SOPRINTENDENZA SPECIALE PER IL PIANO NAZIONALE
DI RIPRESA E RESILIENZA

Oggetto: [ID_9068] **GRAVINA DI PUGLIA (BA): Progetto di un impianto agrivoltaico, denominato "Gravina 1" della potenza di 19,09 MW e delle relative opere di connessione alla RTN, da realizzarsi nel comune di Gravina di Puglia (BA).**
Procedura riferita all'art. 23 del Decreto legislativo n. 152 del 2006 – VIA
Proponente: Gravina S.r.l.
Richiesta di integrazioni.

Tabella 3.16

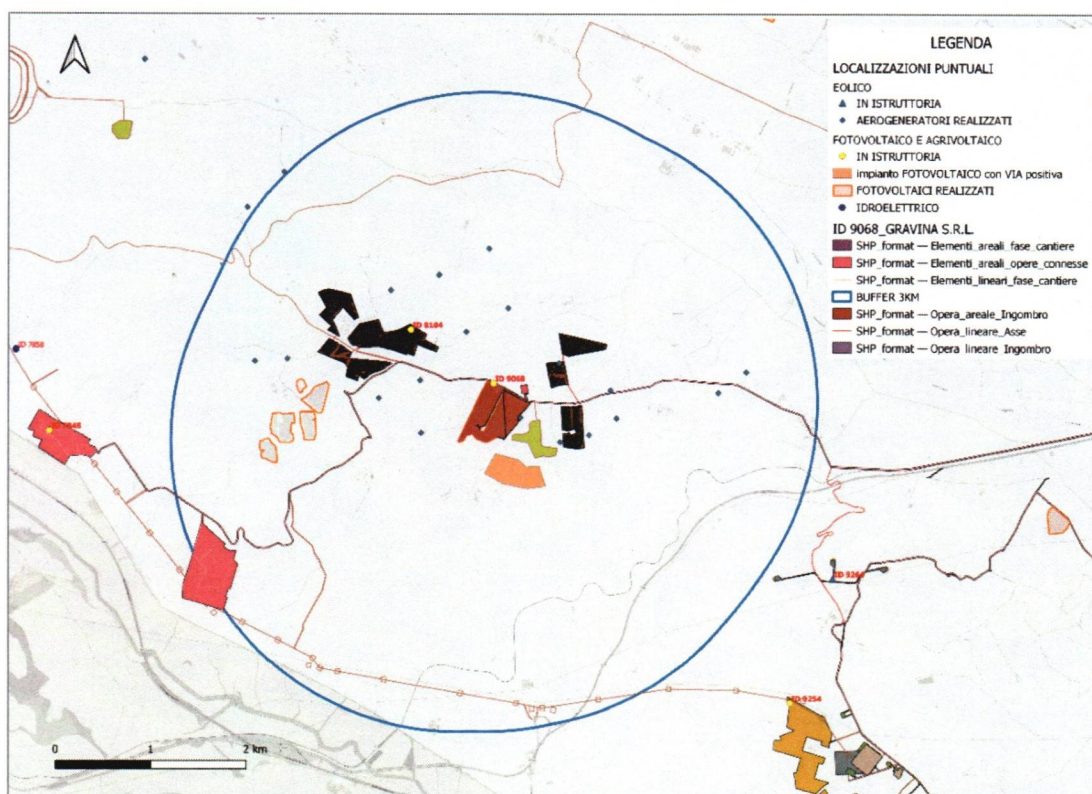
Nella tabella riassuntiva riportata nel SIA, non si rileva la superficie di 12 Ha effettivamente destinata all’oliveto biologico superintensivo, ma si indica genericamente “area disponibile per l’attività agricola” pari a circa 17 Ha.

Pertanto, date le gravi discrepanze nella documentazione presentata, riferite al “Piano agronomico per l’utilizzo a scopi agricoli”, si chiedono: chiarimenti in merito alla superficie effettivamente adibita all’attività agricola o zootecnica (come sopra rilevato) e, con riferimento alla conduzione dell’attività agricola relativa all’oliveto, anche precisazioni in merito alla possibilità di utilizzo di scavallatrici New Holland (in relazione alla effettiva

localizzazione degli olivi) come menzionato nella Relazione Pedoagronomica; l'elaborazione di tavole di dettaglio che chiariscano, quindi, la porzione agricola di progetto e al suo collocamento all'interno dell'area di intervento nonché la redazione di una nuova tabella riassuntiva rielaborata sulla base dei chiarimenti forniti.
